## 改善箇所説明図

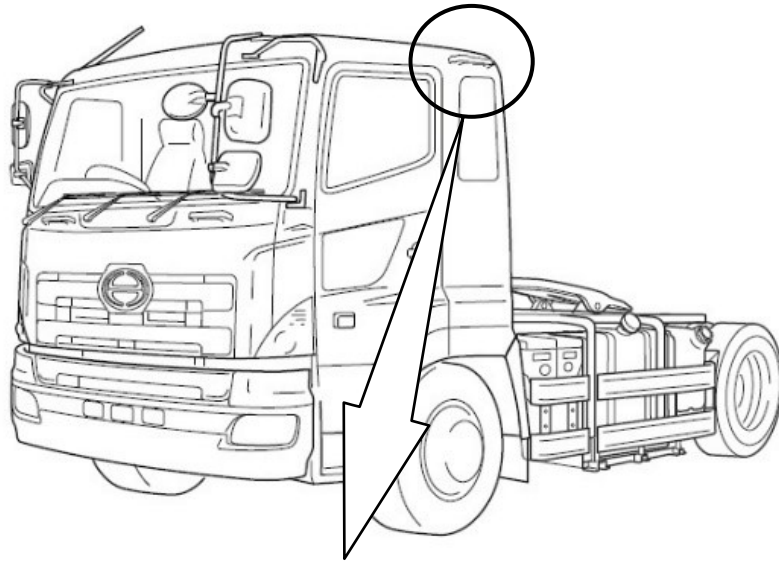
不具合発生箇所

アウトサイドグリップ

キャブの左右側面に取り付けられているアウトサイドグリップにおいて、材質が不適切なため、使用過程でグリップのコーナー部に亀裂が入るものがある。そのため、荷台へ移動しようと当該グリップに手をかけた際にグリップが破損し、転倒するおそれがある。

グリップ装着車は、当該グリップを対策品と交換する。  
なお、交換するまでの間、部品の準備に時間を要することから、交換までの間アウトサイドグリップを使用しないよう注意喚起をする。

識別：改善済車両にはネームプレートに白色ペイントを塗布する。
